<i>Stadium dokumentacji:</i>	Załączniki projektu budowlanego:
<i>Nazwa dokumentacji:</i>	<i>Budowa sieci wodociągowej w miejscowości Nowy Skoszyn</i>
<i>Zadanie:</i>	Budowa sieci wodociągowej w miejscowości Nowy Skoszyn
<i>Kategoria obiektu budowlanego:</i>	XXVI
Egz. 1	Jednostka ewid . 260706_2.0014.480/1, 260706_2.0014.481, 260706_2.0014.482, 260706_2.0014.323, 260706_2.0014.547, 260706_2.0014.524

<i>Inwestor (Zamawiający):</i>	Gmina Waśniów ul. Rynek 24, 27-425 Waśniów, woj. świętokrzyskie .
<i>Nazwa obiektu:</i>	Sieć wodociągowa

PROTOKÓŁ

Koordynacja usytuowania projektowanej sieci uzbrojenia terenu, tj. **sieć wodociągowa**

MAPA DO CELÓW PROJEKTOWYCH
Mapa aktualna na dzień 27.06.2022r.

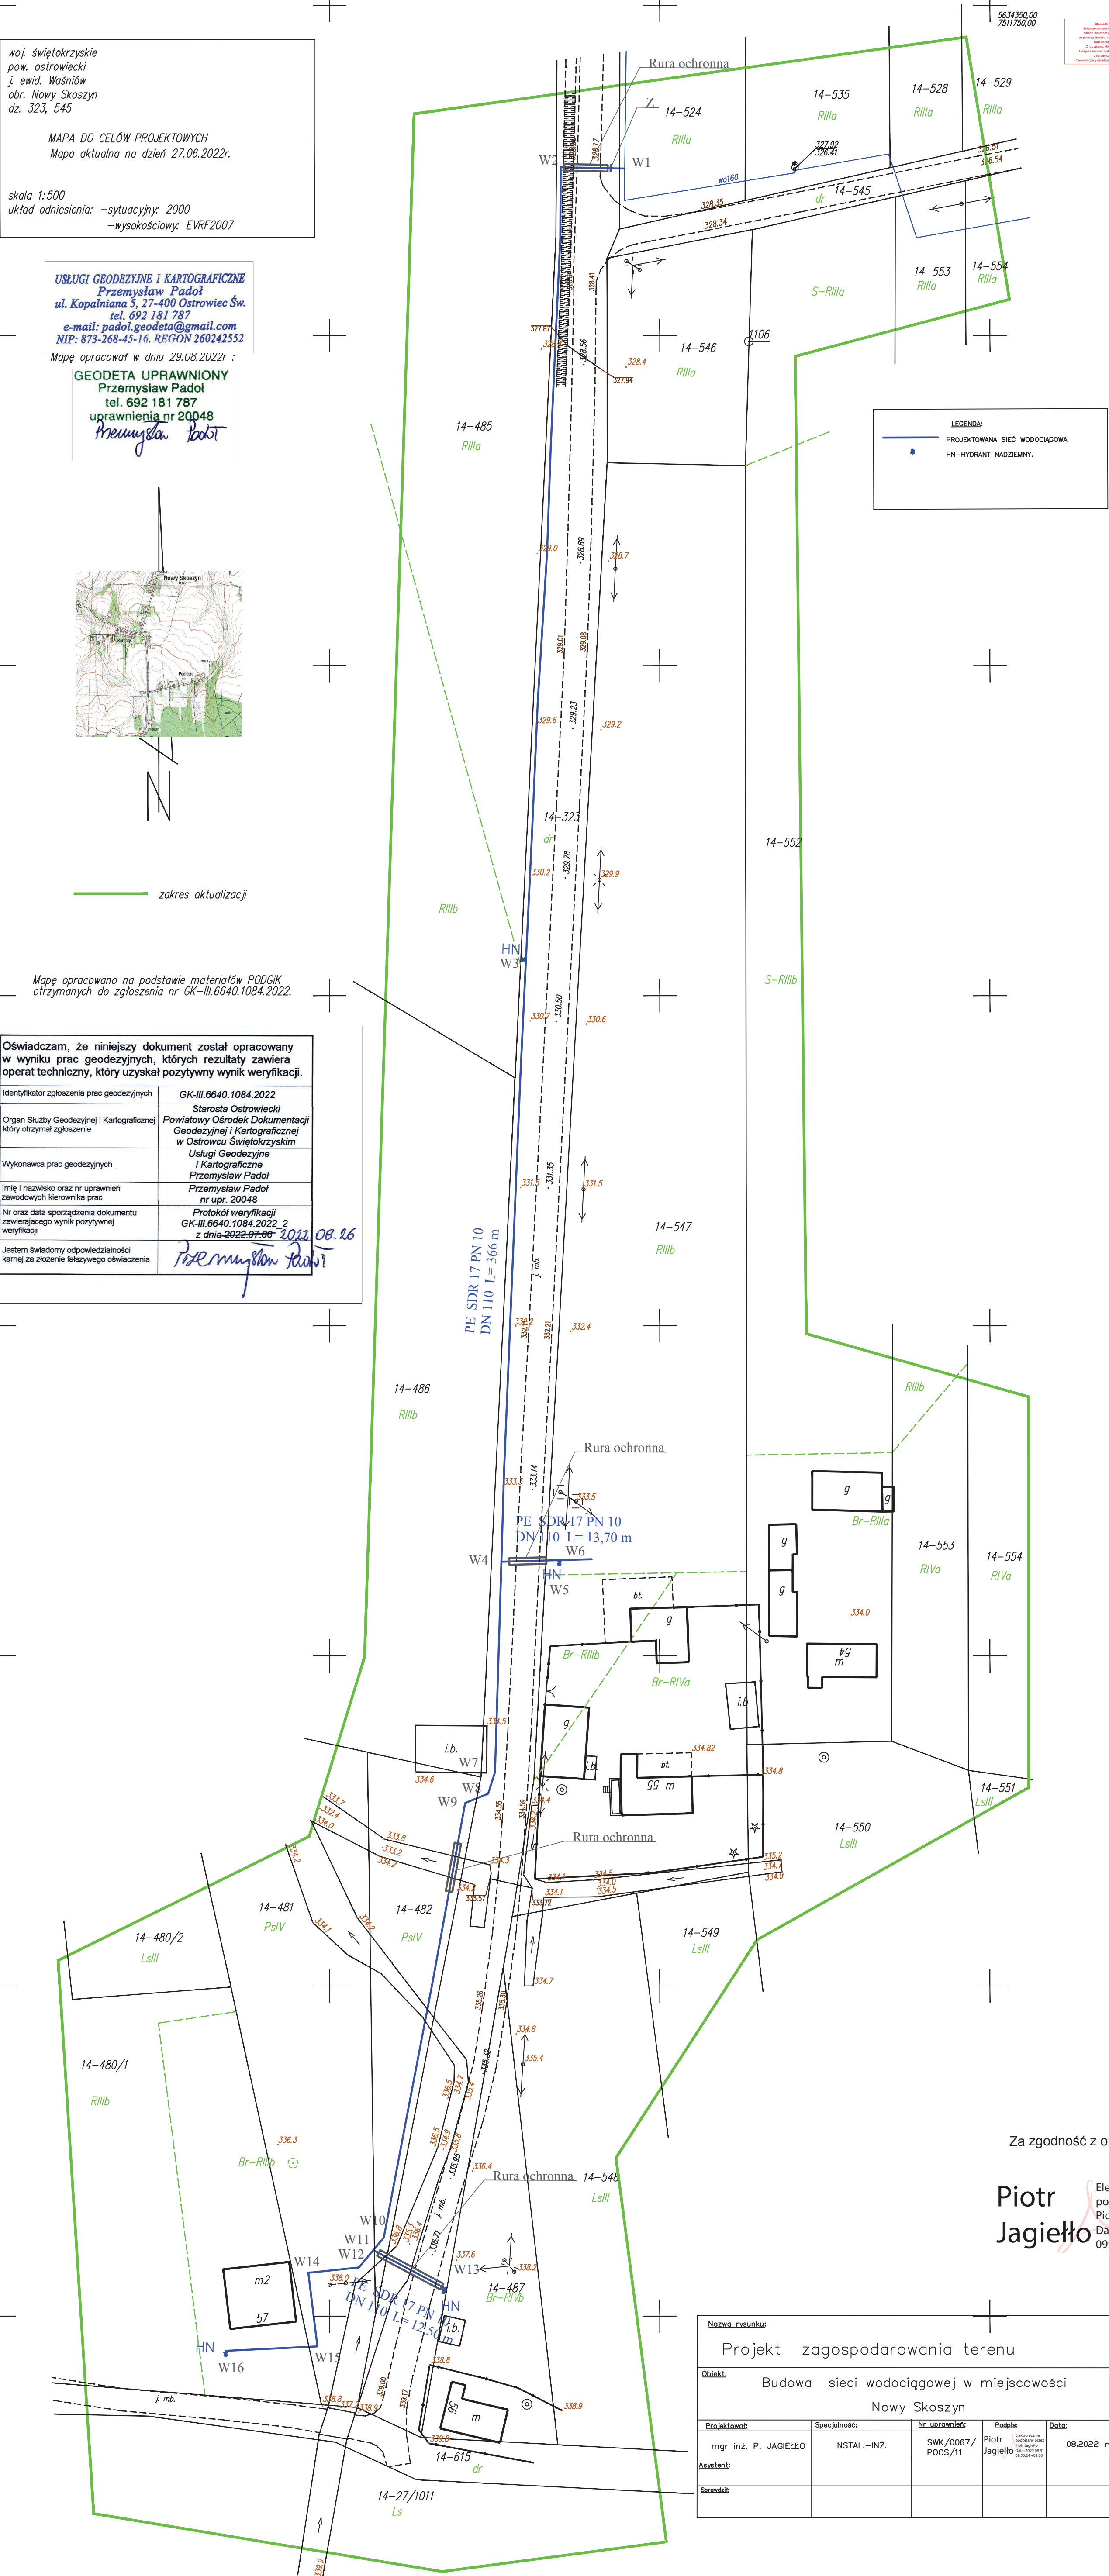
24	HYDROMA Sp. z o.o.		
25	PGW Wody Polskie Zarząd Zlewni w Radomiu Nadzór Wodny w Starachowicach	Planowa inwestycja w m. Nowy Skoszyn koliduje z Dopływem ze Skoszyna na działkach o nr ewid. 481, 482. Na przekroczenie wodociągiem pod dnem cieku należy uzyskać pozwolenie wodnoprawne.	Ewelina Dąbek 2022-09-12 11:35:55
